CONCEPTO TÉCNICO No. 006935 del martes, 17 de septiembre de 2024

EXPEDIENTE: LAM9043-00

PROYECTO: Cesión parcial de los derechos y obligaciones establecidas en la Resolución 1262 de 23 de diciembre de 1997, por medio de la cual se otorgó Licencia Ambiental para el proyecto “Construcción del Sector Sur de la Perimetral de la Sabana en el Tramo Intersección Autopista del Sur - Río Bogotá”, localizado en los municipios de Soacha, Mosquera y Sibaté en el departamento de Cundinamarca y sus modificaciones, de la AGENCIA NACIONAL DE INFRAESTRUCTURA -ANI.

ASUNTO: Concepto Técnico en respuesta al Recurso de Reposición interpuesto contra la Resolución 1305 del 28 de junio de 2024

Figura 1. Partes de Obras Excluidas del Área del Proyecto.

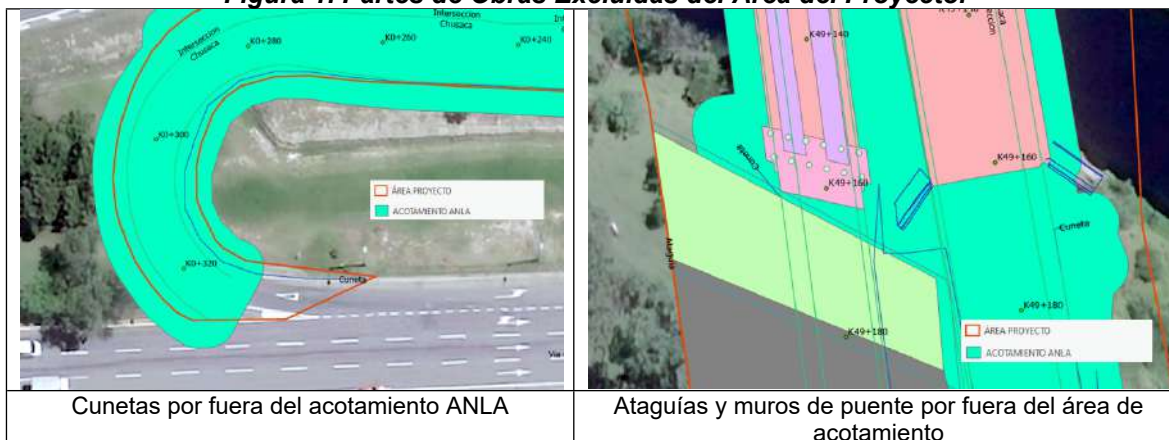
- **Parte de obras excluidas:** El acotamiento realizado por la autoridad ambiental deja por fuera parte de algunas obras del proyecto, lo cual genera incertidumbre sobre la viabilidad técnica y ambiental de las mismas.

Figura 4. Ejemplos de Actividades que no se Incluyen en el Acotamiento del Área de Intervención Definido por la ANLA.

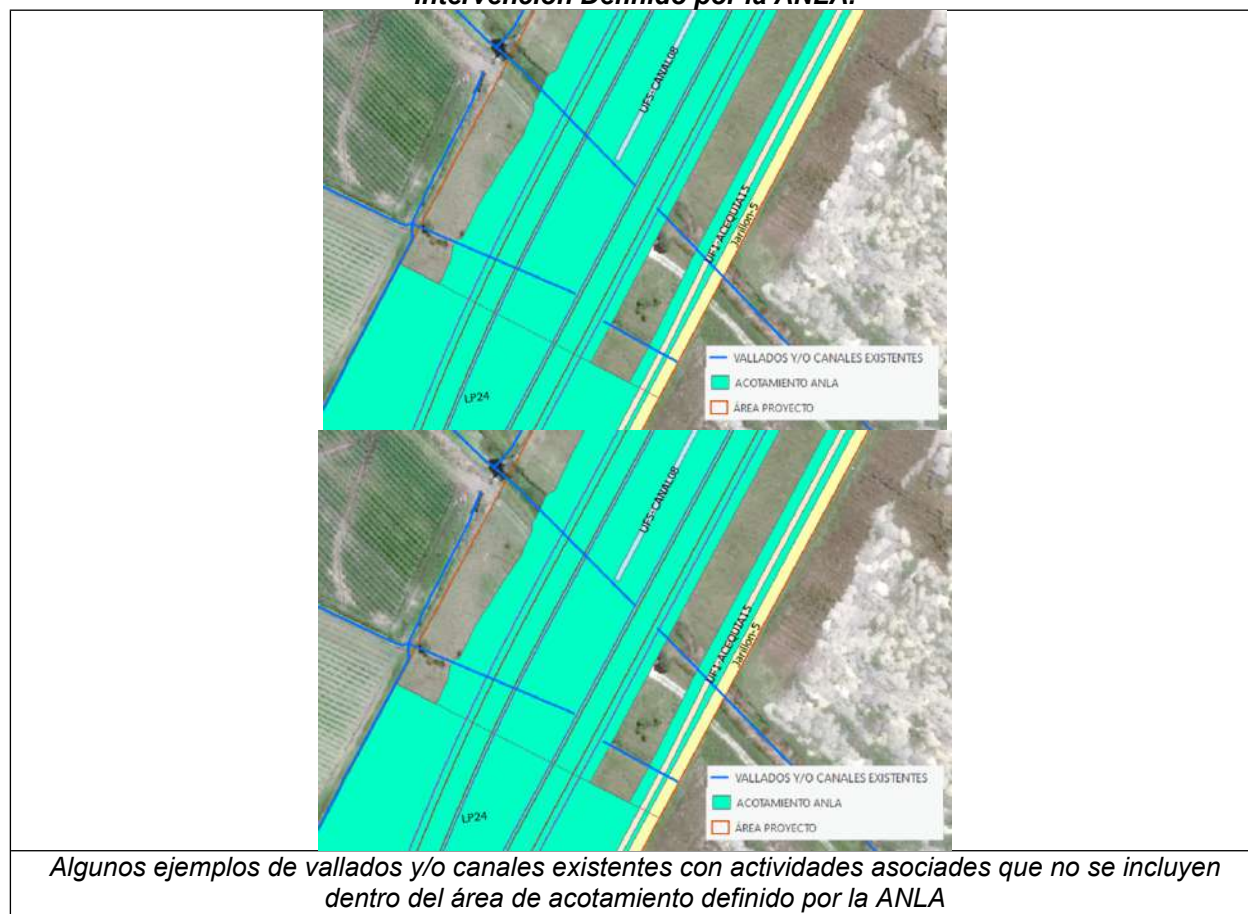
A continuación, se presenta unas imágenes de muestra de algunos vallados y/o canales expuestos en la cartografía base que quedaron por fuera del acotamiento realizado por la ANLA:

Figura No. 6. Ejemplo propuesto de acotamiento realizado por la concesión ALO SUR incluyendo áreas de movilidad de acceso para la construcción de la ACEQUIA 2

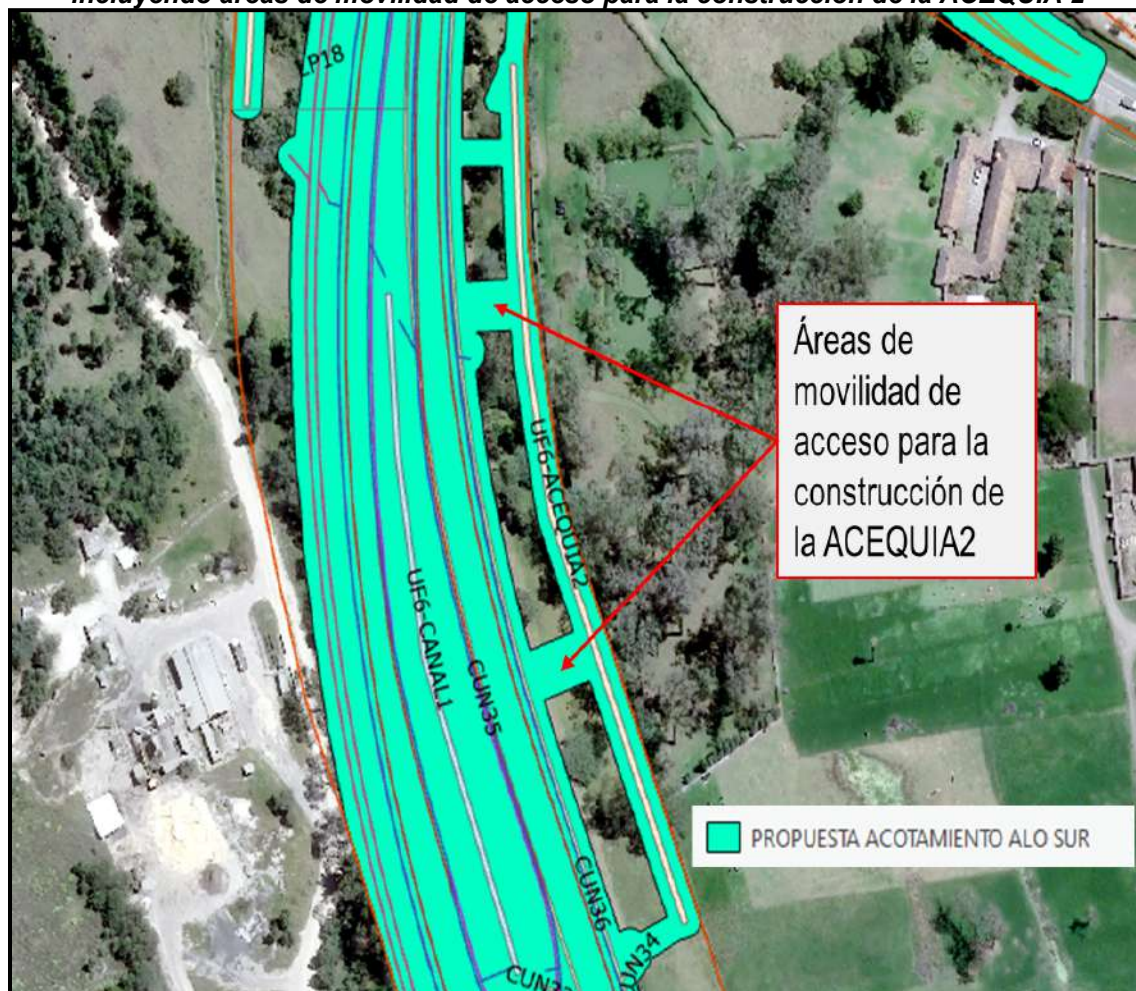
Teniendo en cuenta las modificaciones mencionadas anteriormente, proponemos a la autoridad ambiental considerar el acotamiento realizado por la concesión ALO SUR adjunto al presente comunicado en formato ShapeFile (.shp). Este acotamiento cumple con los criterios definidos por la entidad, incluyendo todas las obras del proyecto con su respectiva área de movilidad (Buffer de 4 metros), y considerando cada uno de los aspectos identificados y mencionados anteriormente, que son de suma importancia para el desarrollo del proyecto, tal como se describe a continuación:

Figura 7: Muestra de la propuesta de acotamiento ALO SUR incluyendo vallados y/o canales existentes

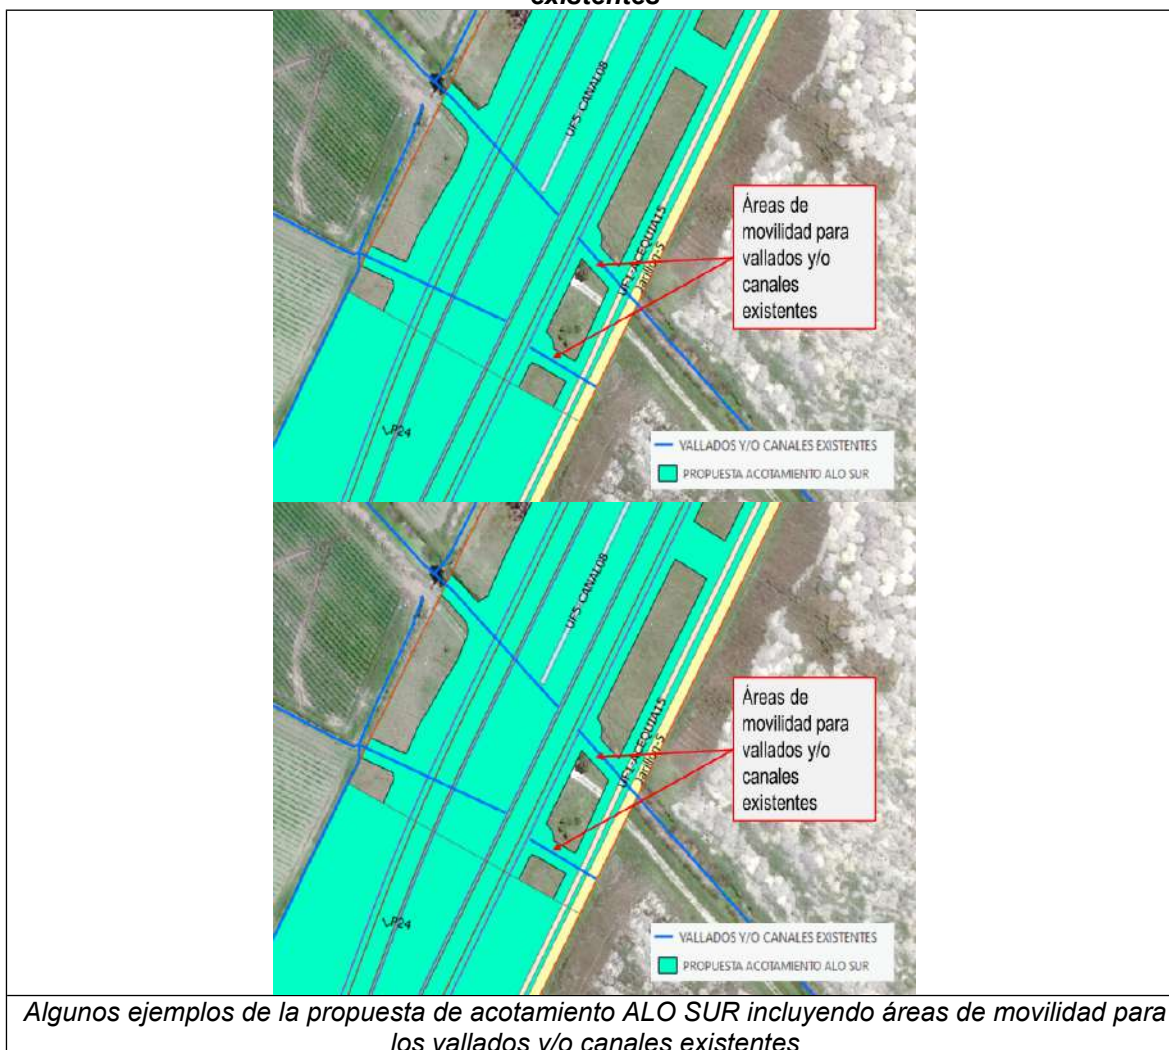
- **Inclusión de vallados y/o canales existentes:** Dentro de la propuesta de acotamiento realizada por la concesionaria, se incluye un área de movilidad (Buffer de 4 metros) a los vallados y/o canales existentes dentro del corredor vial los cuales requieren rectificación y limpieza, de conformidad a lo establecido en el Capítulo 3 “Descripción del proyecto” en la Tabla 3-27 Fases y actividades del proyecto ALO Sur. Tal como se muestra en la siguiente figura:

Figura 8. Abscisa Final Proyecto

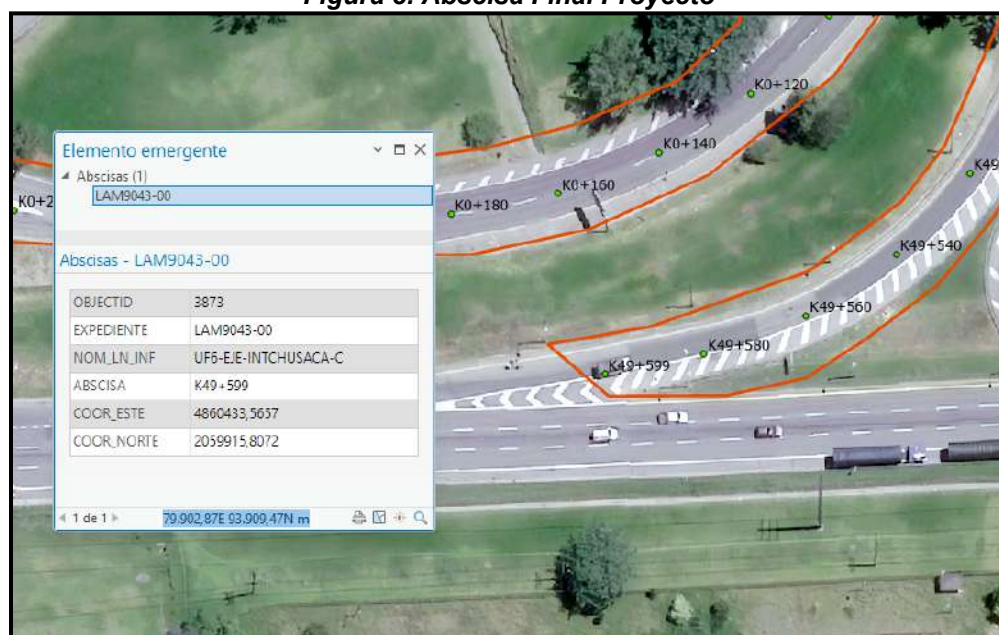
Se debe tener en cuenta que dentro de la DB presentada dentro del Estudio de Impacto Ambiental, contempla una abscisa final correspondiente a K49+599 y coordenadas Este: 4860433,5657 Norte: 2059915,8072, tal como se observa en la siguiente figura: considerando que dentro de la GDB presentada dentro del:

Figura 9. ARDD y ataguías puente 602

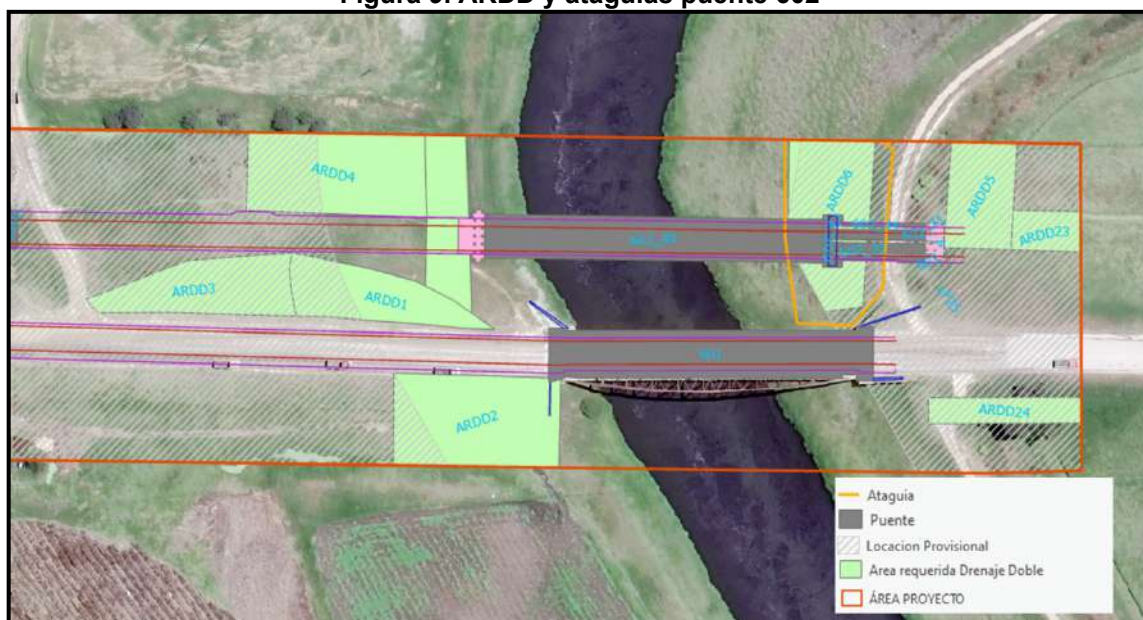
Es necesario que se aclare si dentro de las actividades complementarias para la construcción de puentes, se aprueban las zonas identificadas como Área Requerida Drenaje Doble (ARDD) y ataguías, las cuales se encuentran relacionadas en la GDB presentada a esta Autoridad Ambiental. Estas áreas son distintas a las Locaciones Provisionales y se requieren exclusivamente para el desarrollo de los puentes.

A continuación, se presenta una imagen de referencia de las ARDD y las ataguías requeridas para el puente ID 601 y 602 Río Bogotá-Bosa, junto con los listados completo de atributos presentes en dicha GDB, que se relacionan a continuación:

Figura 11. Propuesta de Ubicación y Área LP18

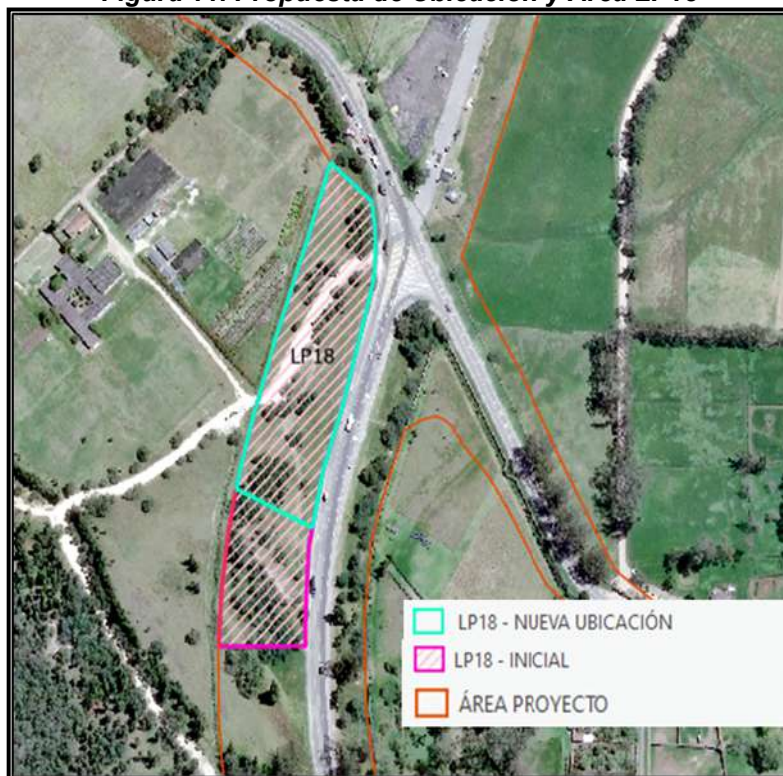
La Sociedad ALO SUR, en línea con los argumentos expuesto por la ANLA, con relación a la afectación de individuos arbóreos por el establecimiento de la Locación Provisional LP18 planteada en el Estudio de Impacto Ambiental, y con el fin de preservar la mayor cantidad posible de los individuos arbóreos presentes en el área de Locación Provisional – LP18; nos permitimos presentar ante la ANLA, la propuesta de una reducción del área de dicha locación provisional, que pasaría de 1.51 Ha a un área de 1.04 hectáreas. En concordancia con lo referido, esta reducción de área planteada se lleva a cabo bajo el contexto de excluir el área que cuenta con mayor presencia de individuos arbóreos, garantizando su no intervención en el desarrollo del proyecto.

Para reafirmar lo dicho, a continuación, se presenta una figura comparativa entre la LP18 inicialmente planteada y la propuesta de la concesionaria, con el propósito de conservar los individuos arbóreos.

Figura 5 Zonificación de manejo ambiental para la “Construcción del Sector Sur de la Perimetral de la Sabana en el Tramo Intersección Autopista del Sur - Río Bogotá” para el área general del proyecto.

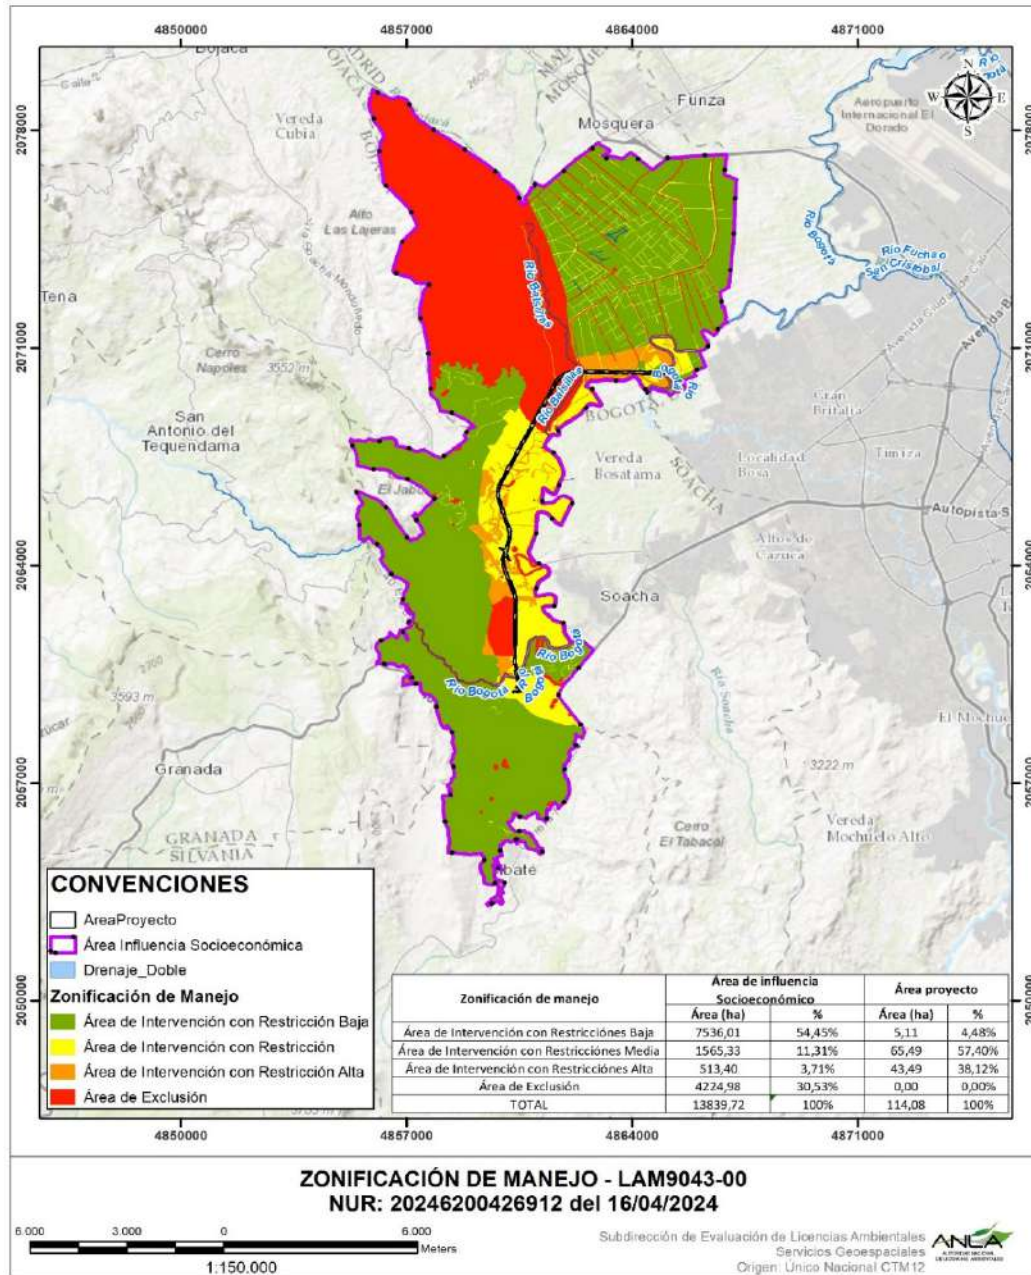
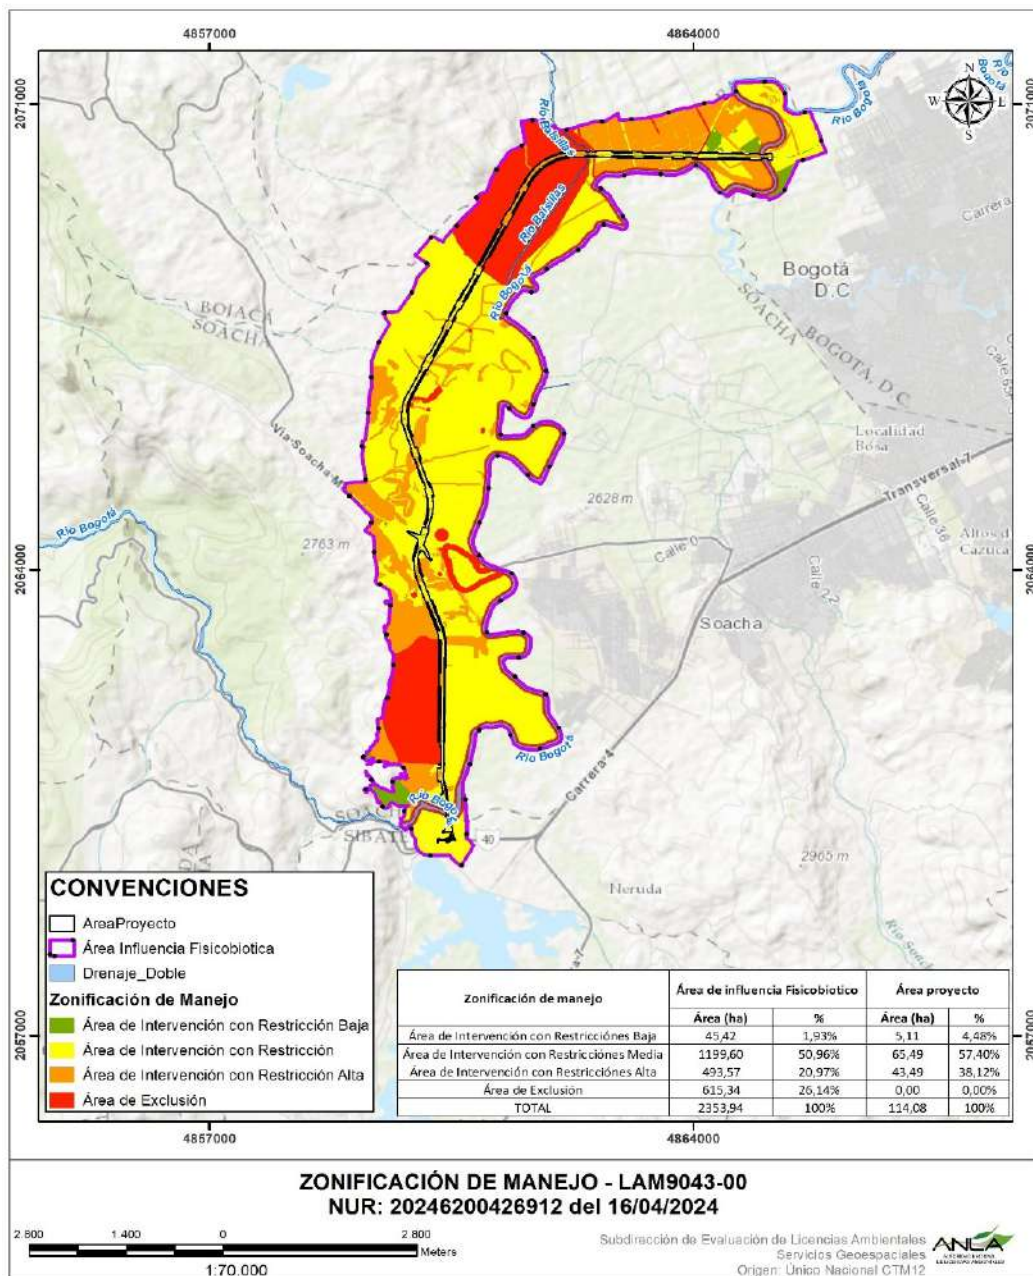
La Zonificación de Manejo Ambiental para el proyecto, debe estar acorde con el área a intervenir, la cual se solicita modificar en el presente recurso. Por tal motivo se debe tener en cuenta la nueva área de intervención del proyecto solicitada y propuesta por la concesionaria la cual corresponde a 115.07 Ha, Por tal razón, solicitamos a la ANLA ajustar la zonificación de manejo ambiental desde el contexto de las zonas del proyecto, su interacción y sensibilidad, con la nueva área de intervención propuesta en el presente recurso, determinando con el análisis de la ANLA, el grado con el cual podrán ser intervenidas.

Con respecto a la Zonificación de Manejo Ambiental del proyecto, el solicitante, manifiesta que debe ser modificada debido a que se solicitó establecer como Área Proyecto 115,07 ha y por lo cual se amplía del área proyecto aceptada en la Modificación de Licencia Ambiental de 108,92 ha.

Por lo anteriormente expuesto, esta Autoridad considera que teniendo en cuenta que en este Concepto técnico establece que se aceptan inclusiones de unas áreas de movilidad y la locación temporal LP18 al Área-Proyecto esto se traduce en 114,088 ha del Área-Proyecto y por tanto, es necesario realizar los ajustes gráficos correspondientes en la Zonificación de Manejo Ambiental, ya que la tabla establecida en el artículo séptimo no sufrirá ninguna variación, ya que los criterios de zonificación no cambian.

Por lo antes expuesto, esta Autoridad recomienda Reponer el Artículo Séptimo en lo referente a la Zonificación de Manejo Ambiental para el proyecto en donde se modificó el área proyecto de 114,088 ha y por ende se realiza nuevamente la Zonificación de Manejo Ambiental.

Figura 7 Avenida venida Longitudinal de Occidente (ALO) en el PBOT de Mosquera
Fuente: Equipo Evaluador Ambiental, extraído y adaptado del Plano No. 6 del PBOT Mosquera.

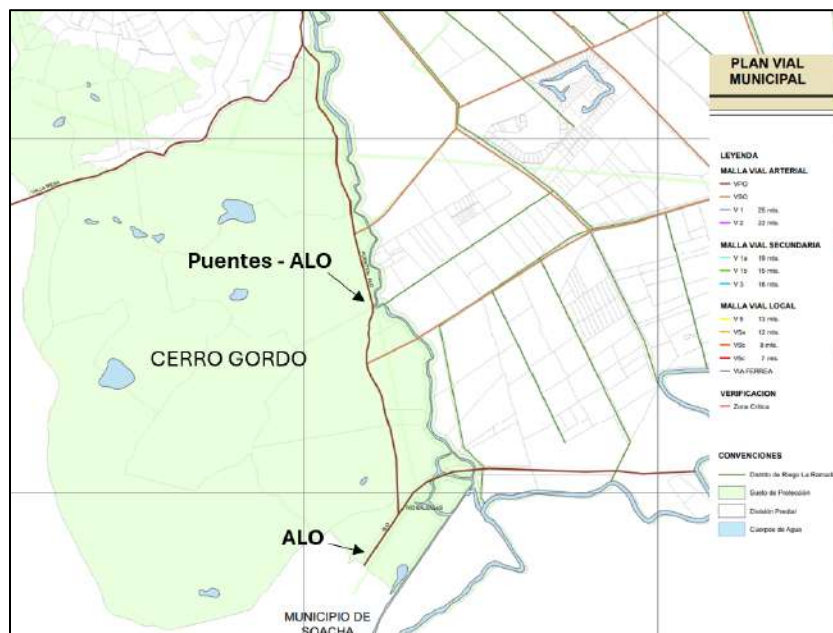
En la misma línea, cuando el requerimiento pide tener “articulación y contribución del proyecto vial, en relación con la gestión y materialización de los planes de movilidad local y regional, entre estos, el Plan Básico de Ordenamiento Territorial del municipio de Mosquera”, la obligación busca que está decisión sobre la ejecución de obras de conexión y accesibilidad tenga en cuenta los diferentes planes institucionales y administrativos previstos en el área correspondiente, en particular, el Plan Básico de Ordenamiento Territorial -PBOT-. Por ejemplo, como se puede ver en la imagen, el equipo evaluador ambiental encontró que, en el PBOT, el Municipio de Mosquera ya tiene proyectado una vía que se conectara con la ALO Sur, denominada como “Conexión Los Puentes – ALO” y es incluida en el Plan Vial Municipal, adoptado mediante Artículo 42 y 48 del Acuerdo 32 de 2013.

En este orden de ideas, la Autoridad Nacional de Licencias Ambientales busca que el solicitante tenga en cuenta estos planes de ordenamiento territorial, en su diálogo con las comunidades y autoridades, para tomar una decisión sobre el lugar donde se deben implementar las medidas y/u obras de conexión y conectividad. En este caso, sería necesario verificar con las autoridades municipales si las medidas resultantes se encontrarían armonizadas con el Plan Básico de Ordenamiento Territorial. Por lo tanto, estas medidas y/u obras no solo deben permitir mitigar o corregir el impacto del cerramiento de la vía, sino igualmente deben encontrarse armonizadas con los instrumentos de ordenamiento del territorio. Vale la pena aclarar, que la obligación busca que se ejecuten medidas y/u obras que permita la conectividad de las comunidades de la vereda San José del municipio de Mosquera con la Avenida Longitudinal Occidental en términos vehiculares.
